2013-04-28

Till ORUST KOMMUN
Förvaltningsområde samhällsutveckling

Synpunkter från Naturskyddsföreningen på Orust avseende förslag till detaljplan för del av fastighet Henån 1:272 m fl, Orust kommun

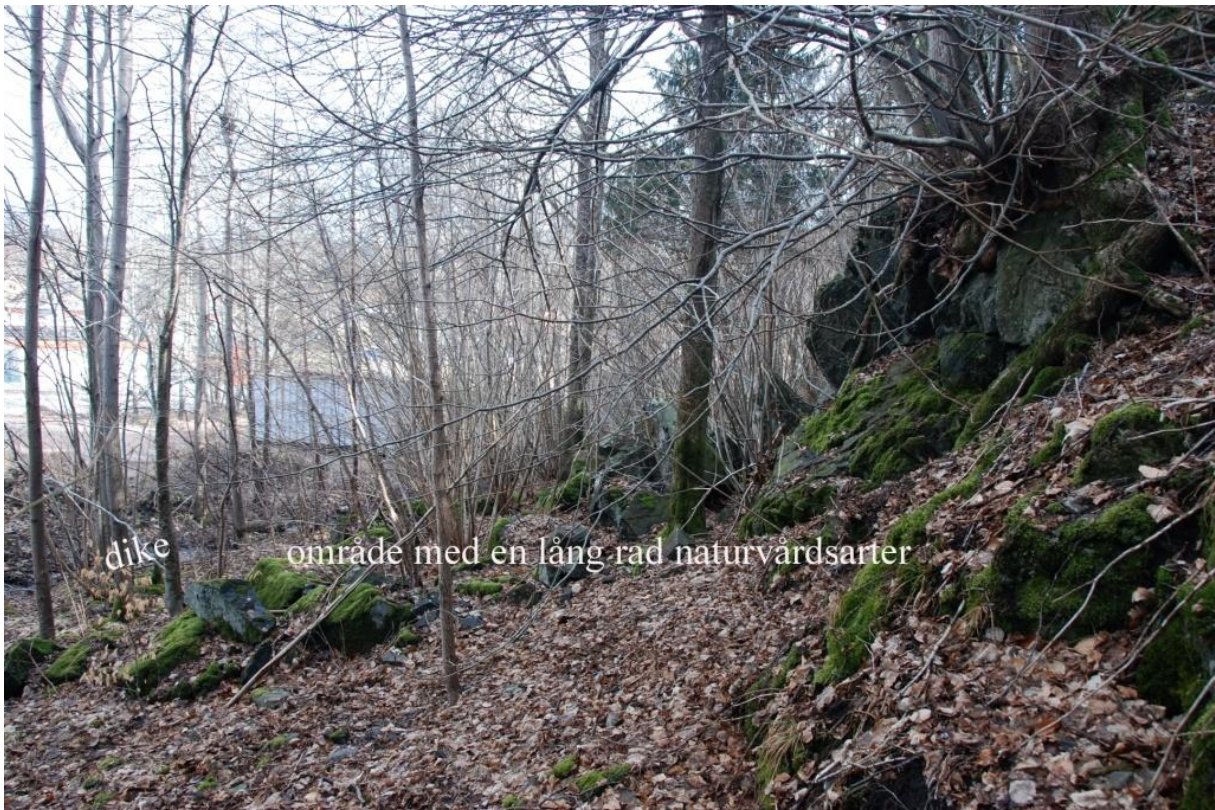
Naturskyddsföreningen har inget att erinra mot planerna på exploatering av området mellan Bagarevägen - Vallmovägen och Kaprifolvägen, men har viktiga synpunkter på den södra delen av planområdet som tangerar område med höga naturvärden (enligt ny standard för naturvärdesklassning.)

Bergsbranten på fastigheten Henån 1:306 har inslag av basisk bergart och är en skyddsvärd biotop som är kopplad till denna berggrund. En rad goda så kallade signalarter indikerar att här finns en skog med höga naturvärden. Bland kärlväxter som påträffats här märks signalarterna blåsippan (fridlyst), lind, lundelm, lundbräsma, trolldruva och vätteros. Bland andra krävande arter kan nämnas hässlebrodd, skogbingel, stor blåklocka och vispstarr. Bland mossor i området kan vi nämna signalarterna guldlockmossa, platt fjädermossa, trädporella och grov baronmossa, varav speciellt den sistnämnda indikerar högklassig lövskog. I området förekommer trädslaget alm, som i den senaste rödlistan placerats i kategorin VU (sårbar). Det stora antalet signalarter indikerar att fler rödlistade arter sannolikt skulle påträffas vid en riktad inventering i området. De uppräknade arterna är knutna till delar av bergsbranten, bergfoten och området strax nedanför denna. Kärnområdet ligger SSV om transformatorhuset, men inslag finns på fler ställen nedanför berget och ett större område längs branten är skyddsvärd. Planområdet tangerar ovanstående skyddsvärda biotop.

För att inte vålla skada måste exploatering för nya p-platser hålla avstånd till bergfoten. Träd måste sparas för att ge beskuggning, och markarbeten utföras så att de inte allvarligt skadar rötter av träd som bör bevaras. Dikesgrävning får göras med stor försiktighet, så att inte hydrologin i det skyddsvärda området starkt påverkas. Jordmassor får inte läggas inne i detta område. Viktigast är att området innanför det lilla diket söder om p-platsen och in mot bergfoten skonas. Öster om transformatorhuset bör p-platsen inte utsträckas så nära bergfoten som planen anger, på en sträcka av ca 40 meter från transformatorhuset. Vi förutsätter att källargrunden ca 10m öster om transformatorn lämnas intakt.

Naturskyddsföreningen anser även att planområdet bör utvidgas, så att det också inkluderar den intressanta skogsmarken söder om p-platser/ garage intill Kaprifolvägen. Det bör då i planen markeras Natur. Området har betydelse för bevarande av biologisk mångfald och är ett fint studieobjekt för en intresserad allmänhet. En del av området finns beskrivet i boken "Botaniska utflykter i Bohuslän" (*Vandring 37 Henån, objekt 11*), vilket lockar dit besökare. Området hyser också utmärkta studieobjekt för närliggande skola och förskola. Det ansluter till den i samrådshandlingen nämnda skolskogen.

Innan planarbetet fortsätter bör de nämnda skogspartierna bli föremål för en riktad naturvärdesinventering.
